島根原子力発電所2号炉 審査資料	
資料番号	EP-080 改 08
提出年月日	令和3年9月6日

## 島根原子力発電所2号炉

# 気象資料の変更に伴う 島根原子力発電所原子炉設置許可申請書 の変更について

中国電力株式会社

第2.2-1図 気象官署の所在地

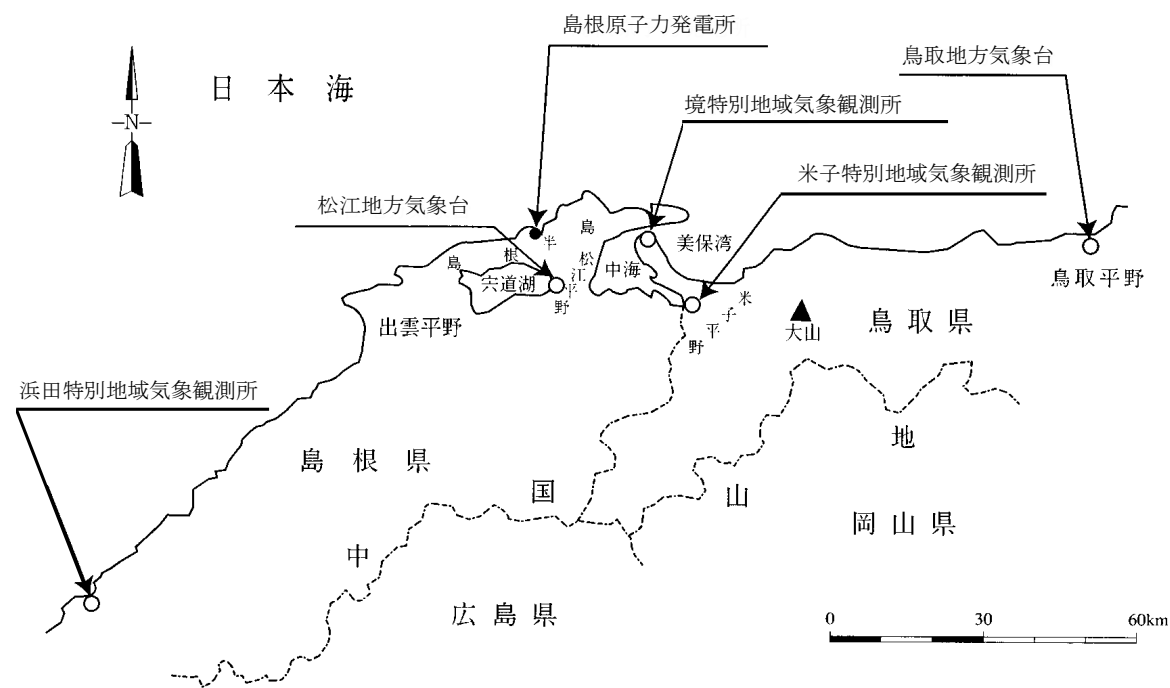
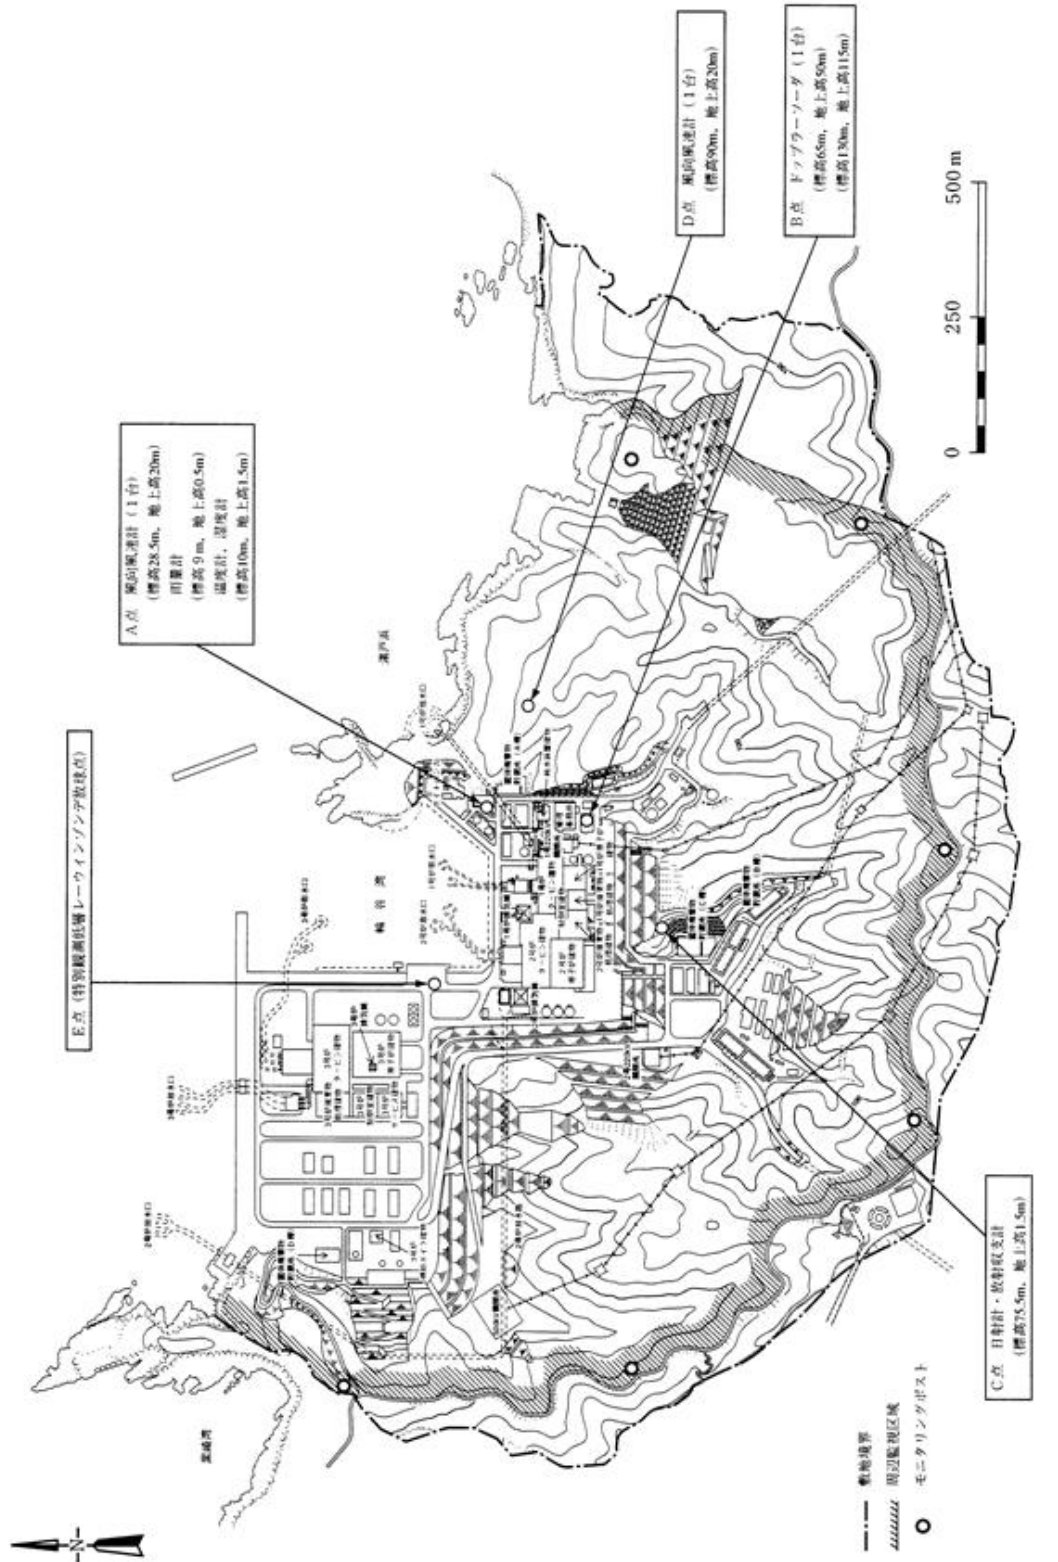
- 米子測候所，浜田測候所及び境測候所の無人観測所化に伴う記載の適正化

第2.3-1図 気象観測設備配置図 (その1)

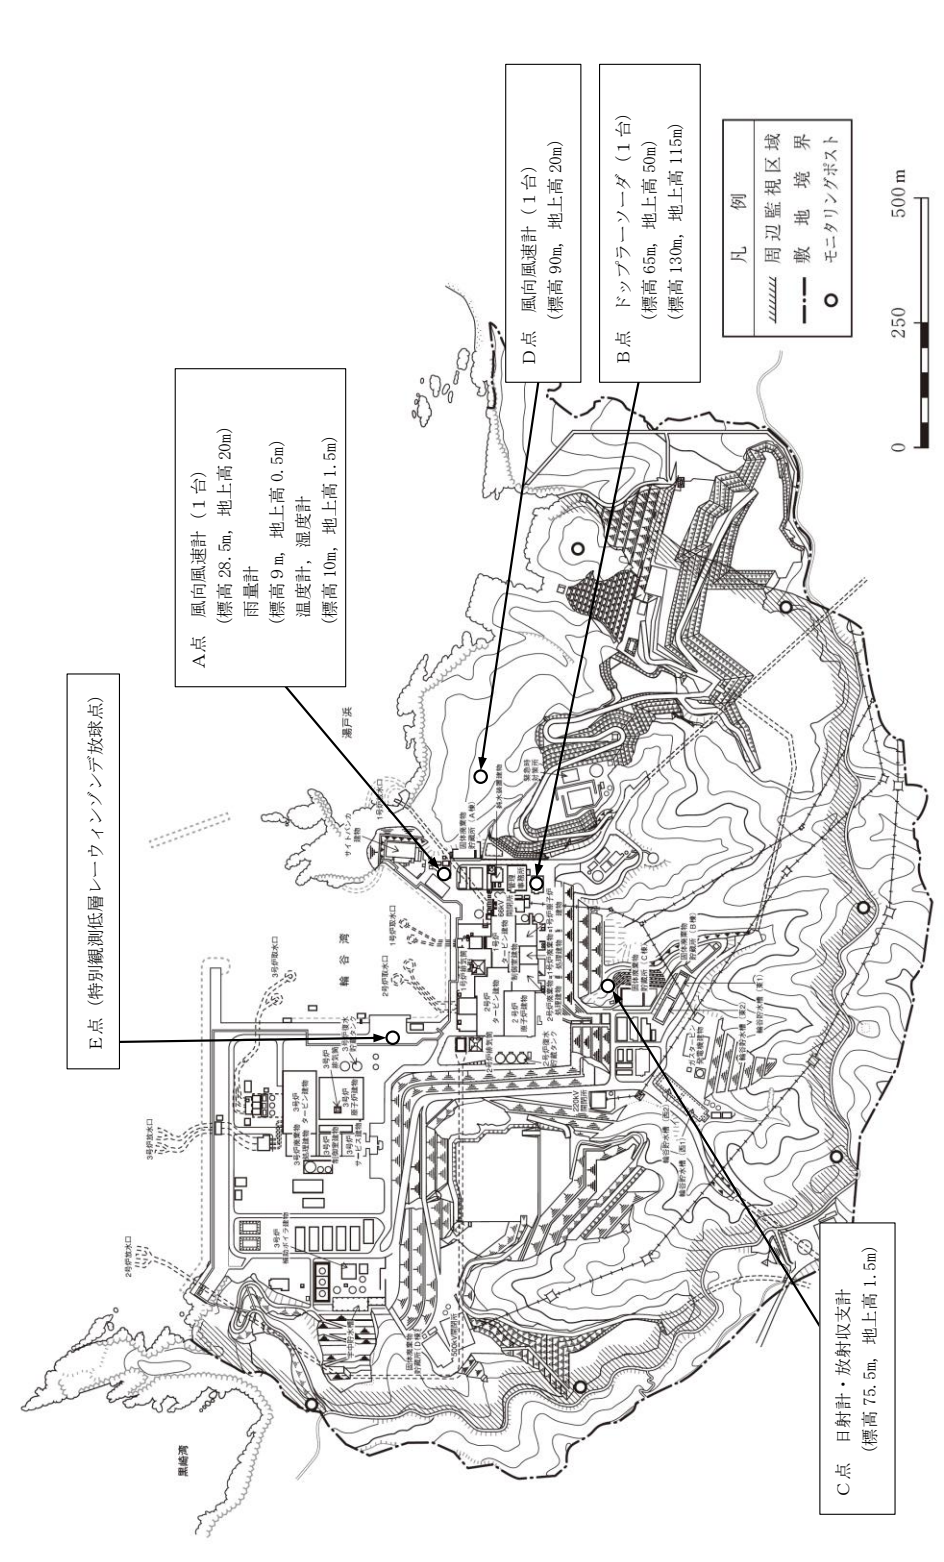
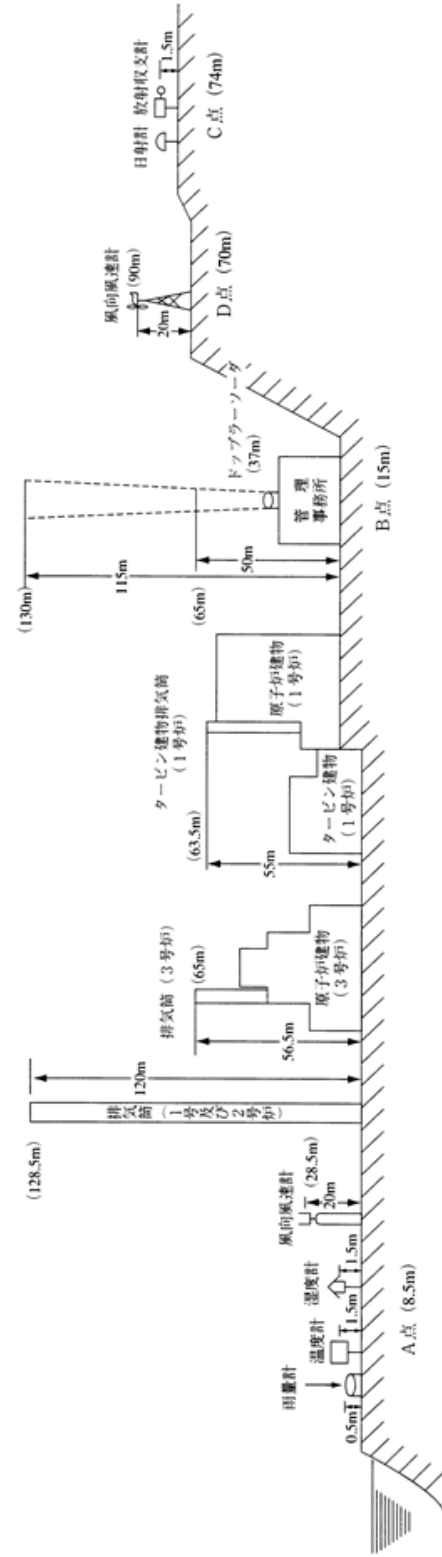
・構内配置図下図の最新化

第2.4-1図 敷地の風配図 (2009年1月~12月)

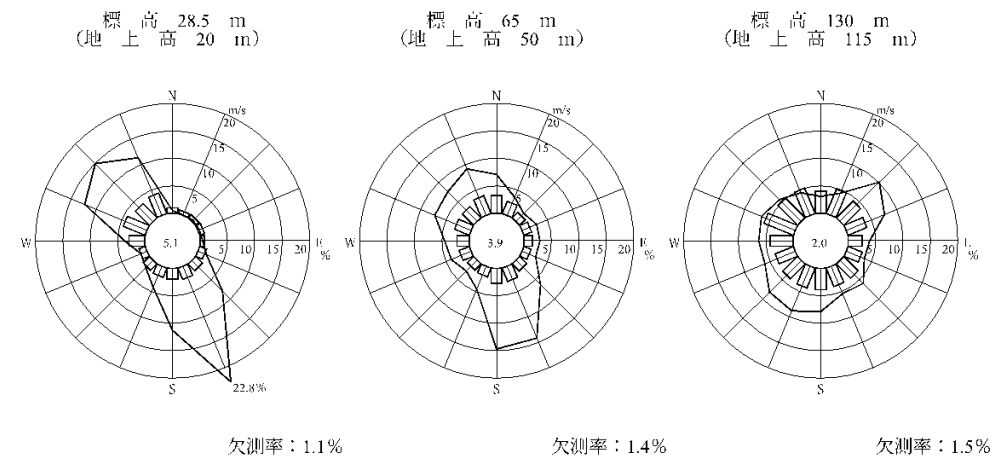
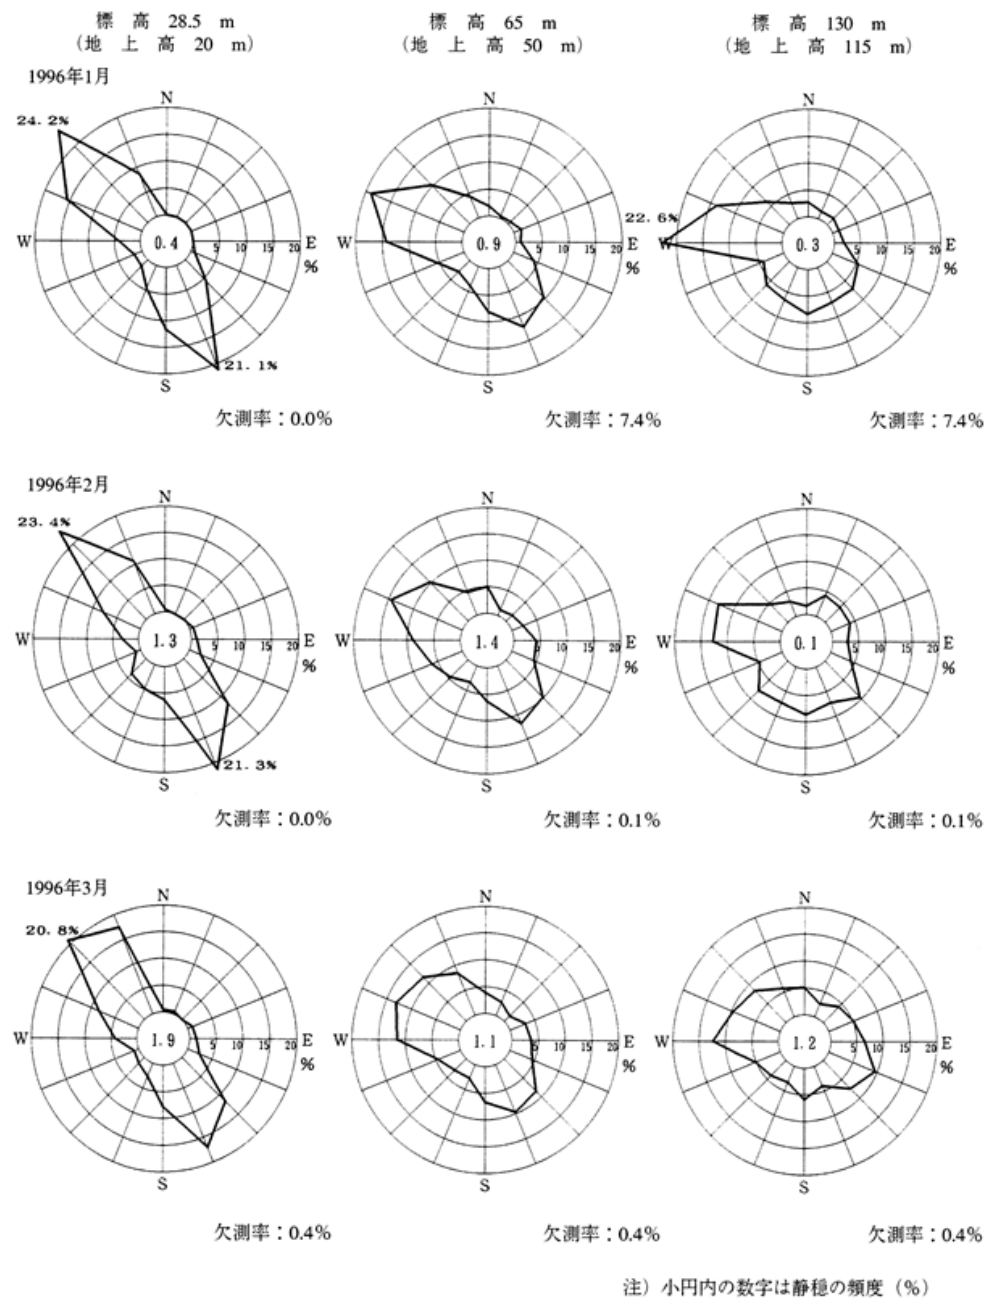
・気象期間の変更  
 風向について、1996年と2009年とで、風向出現頻度は地上風、高所風ともに大きな変動はない。  
 地上風はNW、SE方向の頻度が非常に多いことや、標高130mでは全体に分布し大きな偏りはないところなど、変更前後で同様の傾向となっている。  
 風速についても大きな変動はないが、標高65mにおいて平均風速が少々小さくなっている。  
 また、静穏(風速0.5m/s未満)の出現頻度が少々増加している。

第2.4-14図 年間及び月別大気安定度出現頻度

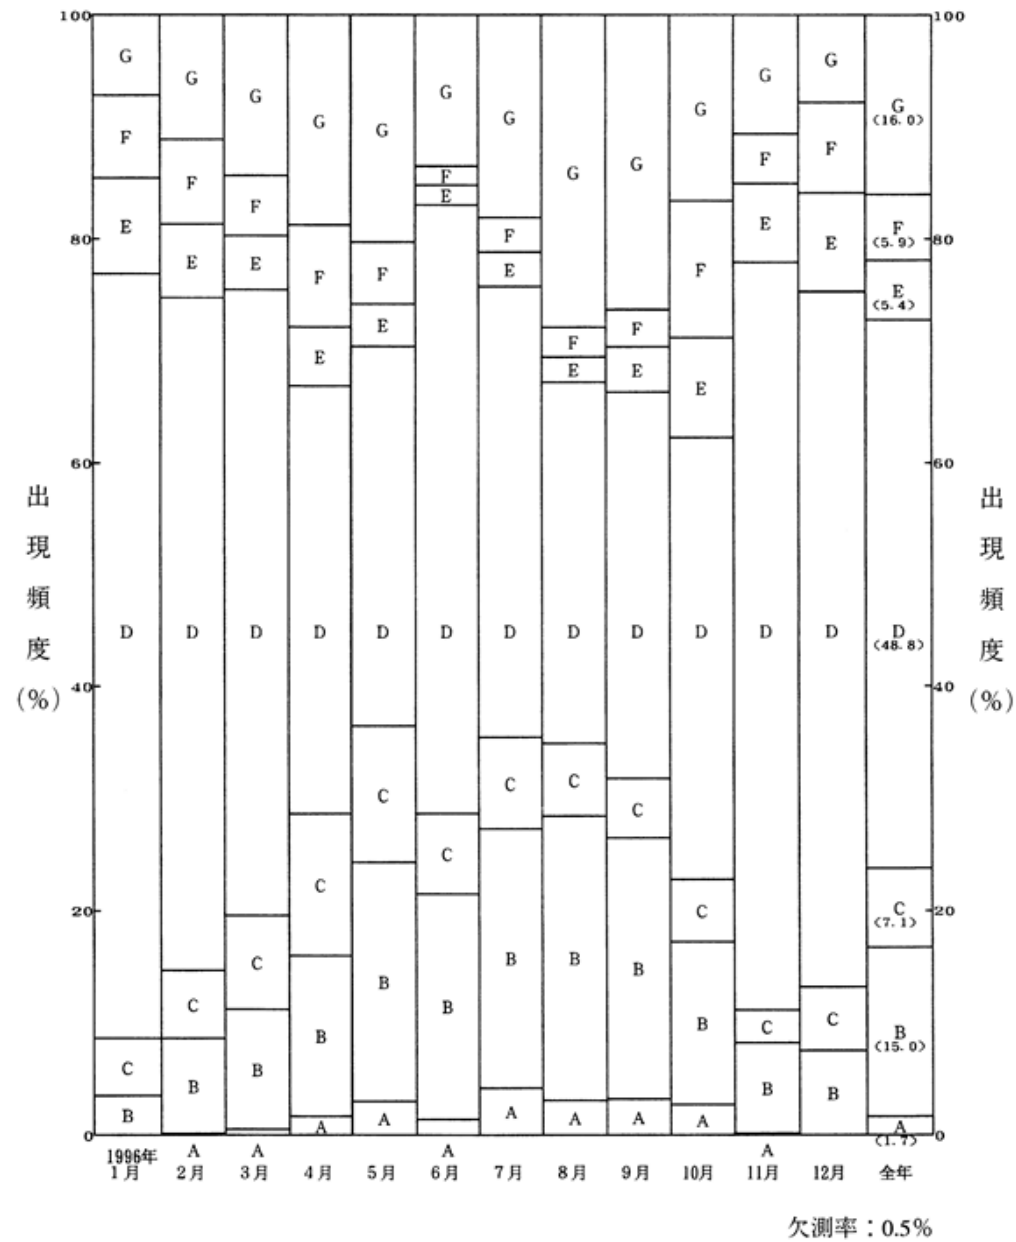
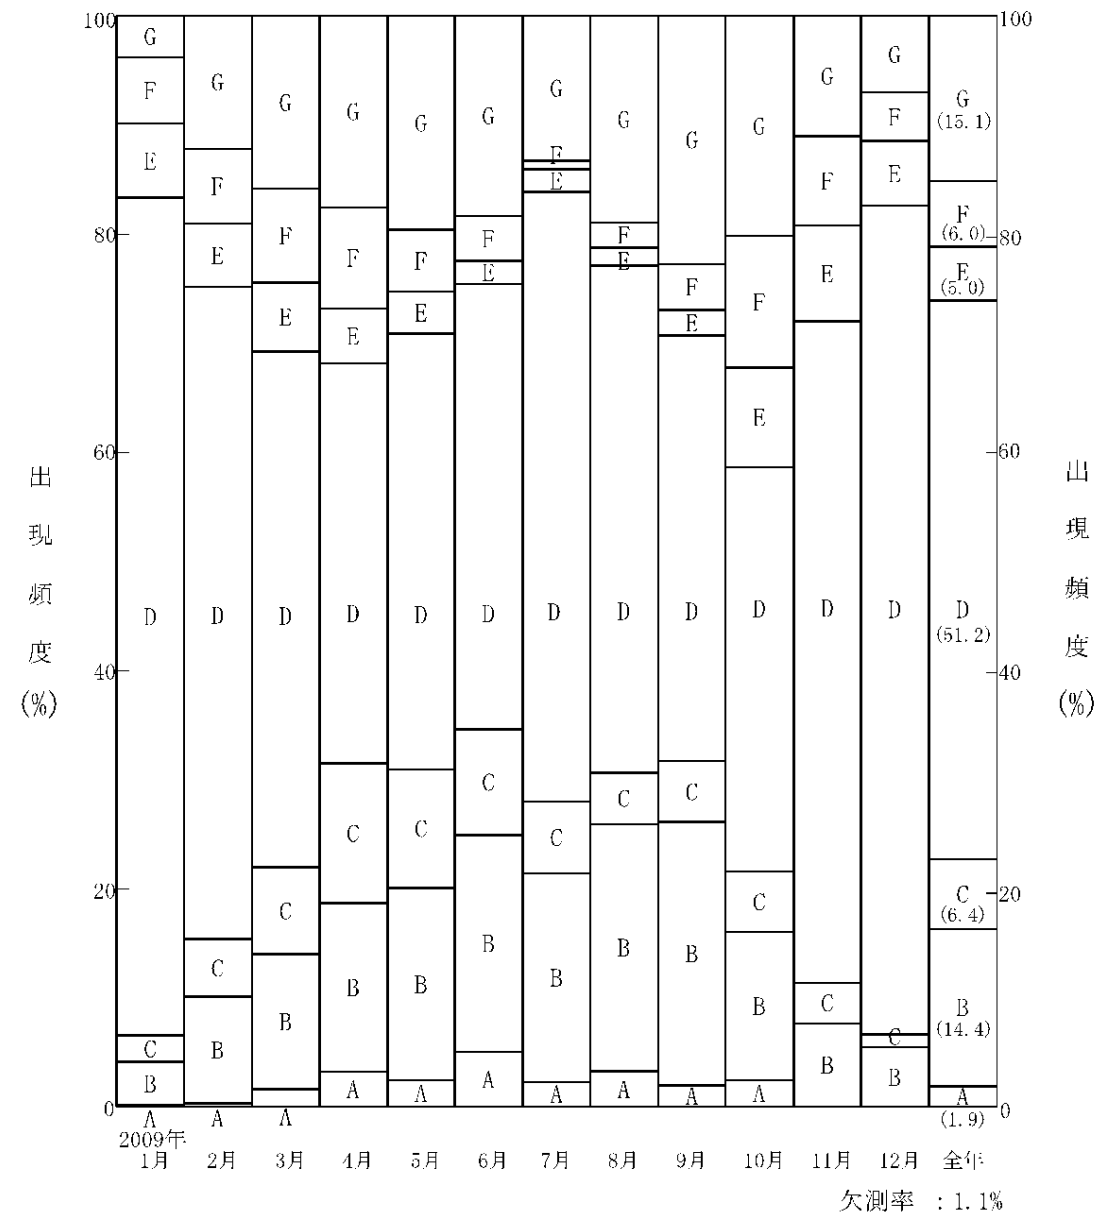
・気象期間の変更  
1996年と2009年とで大きな変動はなく、年間を通じてD型の大気安定度の出現頻度が多い。

第2.4-15図 年間大気安定度別風配図 (標高28.5m, 地上高20m)

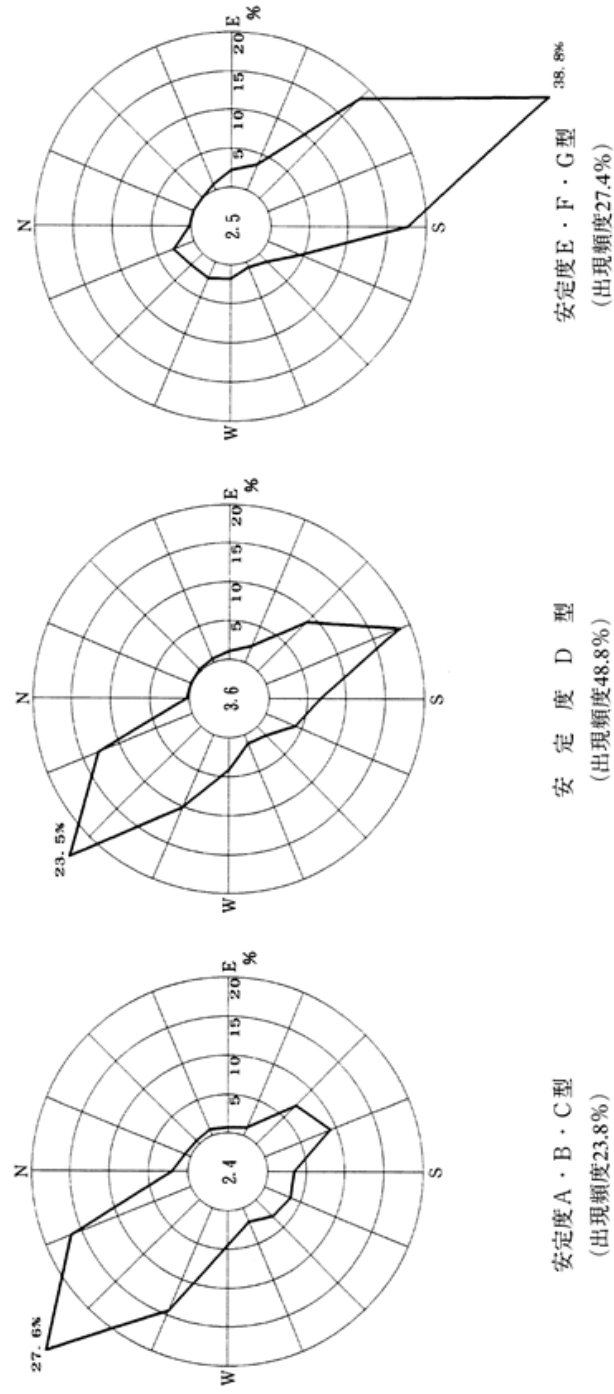
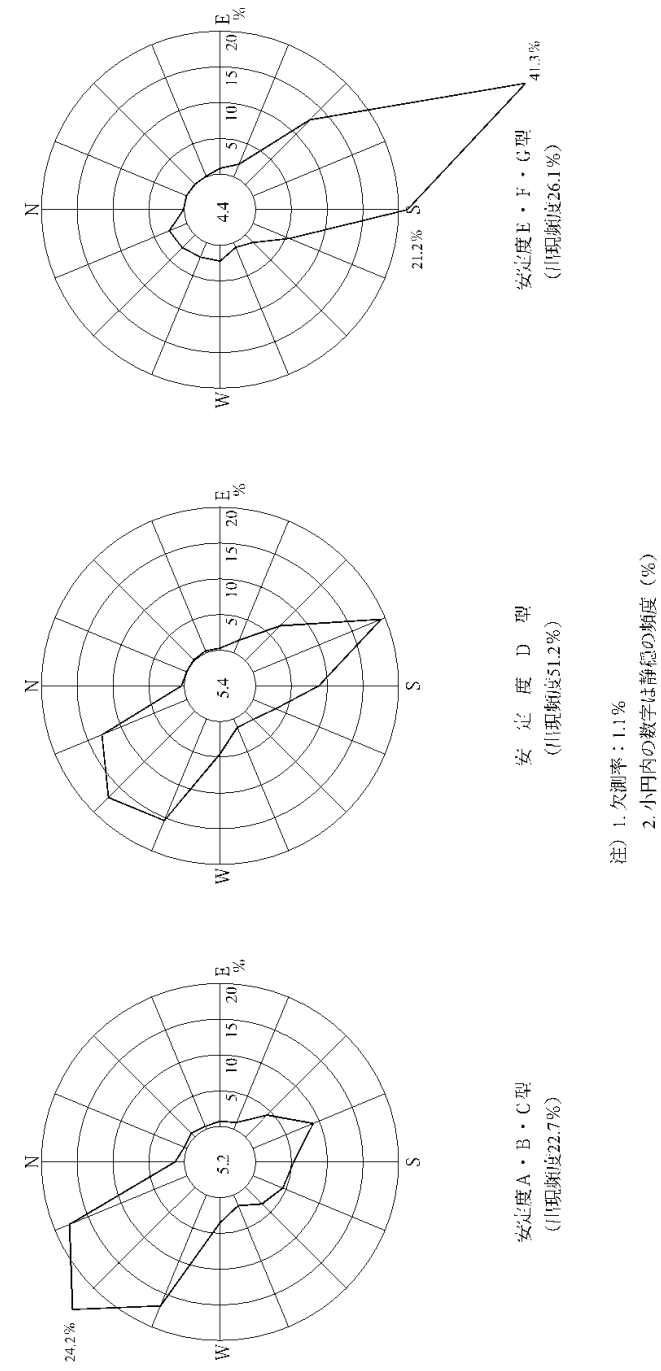
・気象期間の変更  
大気安定度の出現時における風配図については、1996年と2009年とで大きな違いはなく、拡散の小さいE・F・G型の大気安定度が出現しているときには陸側から海側へ風が吹いている頻度が高く、拡散の大きいA・B・C型の大気安定度が出現しているときには、海から陸側へ向かう頻度が高くなっている。この傾向は地上風にて顕著となっているが、高所風においても同様である。
